গণপ্রজাতন্ত্রী বাংলাদেশ সরকার
শ্রম ও কর্মসংস্থান মন্ত্রণালয়
কলকারখানা ও প্রতিষ্ঠান পরিদর্শন অধিদপ্তর

ক্যাপ পর্যবেক্ষণের তথ্য

কারখানার নাম	ইমাজ ক্যাশন ওয়ারার লিঃ		
ঠিকানা	Holding # 119, Ward # 03, Block # D,Ashulia Main Road,Turag,Dhaka		
কারখানার কোড	DHK181		
কালার কোড			
মূল্যায়নের ধরণ: কঠামোগত মূল্যায়ন		পর্যবেক্ষণের তারিখ: ০২-০৪-২০২৩	
১. পর্যবেক্ষণ

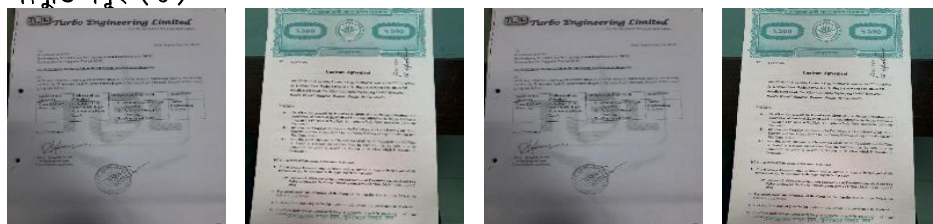
পরিদর্শন পর্যবেক্ষণ	Over stress has been found in corner column.
ক্যাপ আইটেম কাটাগরি

কার্যক্রম	Factory Engineer to review design, loads and columns stresses in the area identified above.
সুপারিশের তথ্যসূত্র	
কারখানার কার্যক্রম	We wil engage a consulting firm to solve this issue
অগ্রাধিকার	৬ সপ্তাহ
চূড়ান্ত সময়সীমা	০৬-০৯-২০১৬
সংশোধিত সময়সীমা	০১-০১-১৯৭০
অগ্রগতির অবস্থা	চলমান
মন্তব্য	06/09/2020: DEA not Completed yet. After completion of DEA it will be submitted to DIFE for approval. 06.05.2021 visit observation : The factory management have submitted as-built architectural drawing, as-built structural drawing & floor load plan drawing to DIFE RCC on 24/09/2018 without any DEA report. Now the factory management is instructed to submit all these design & drawings & documents along with DEA and soft copy CD files to DIFE RCC as soon as possible. 14.09.2021 Visit observation: The factory management have submitted as-built architectural drawing, as-built structural drawing & floor load plan drawing to DIFE RCC on 24/09/2018 without any DEA report. Now the factory management is instructed to submit all these design & drawings & documents along with DEA and soft copy CD files to DIFE RCC as soon as possible. 17/08/2022: DEA report must be resubmitted to DIFE for approval as soon as possible. 02/04/2023: DEA work is pending due to factory have not appointed any consultants regarding it.

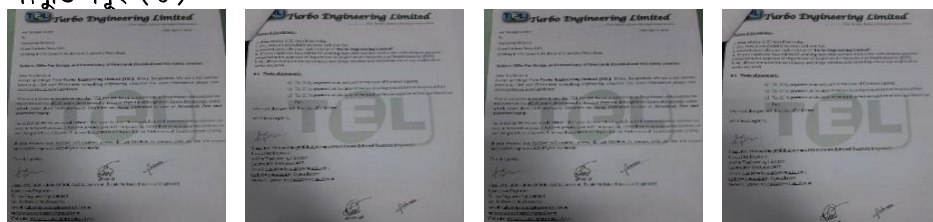
পরিদর্শন পর্যবেক্ষণ	Corrosion found due to exposed condition at steel column
কাপ আইটেম কাটাশনি

কার্যক্রম	Provide protective coating to cover the exposed columns from corrosion.
সূচনার্থের উপাসূত্র	
কারখানার কার্যক্রম	We have already provided protecting coat
অগ্রাধিকার	৬ সপ্তাহ
চূড়ান্ত সমন্বয়ীমা	০৬-০৯-২০১৬
সংশোধিত সমন্বয়ীমা	০১-০১-১৯৭০
অগ্রগতির অবস্থা	সংশোধিত
মন্তব্য	27/01/2021: This issue found corrected on the visiting date. Almost full steel building found painted by anti-corrosive paint. Though it is a matter of regular inspection, the factory management has been instructed to inspect this issue on regular basis and maintain properly. 06.05.21 visit observation :This issue found corrected on the visiting date. Almost full steel building found painted by anti-corrosive paint. 14.09.21 Visit observation: This issue found corrected on the visiting date. Almost full steel building found painted by anti-corrosive paint. 17/08/2022: No corrosion was found at steel column during inspection date. 02-04-2023: Completed.
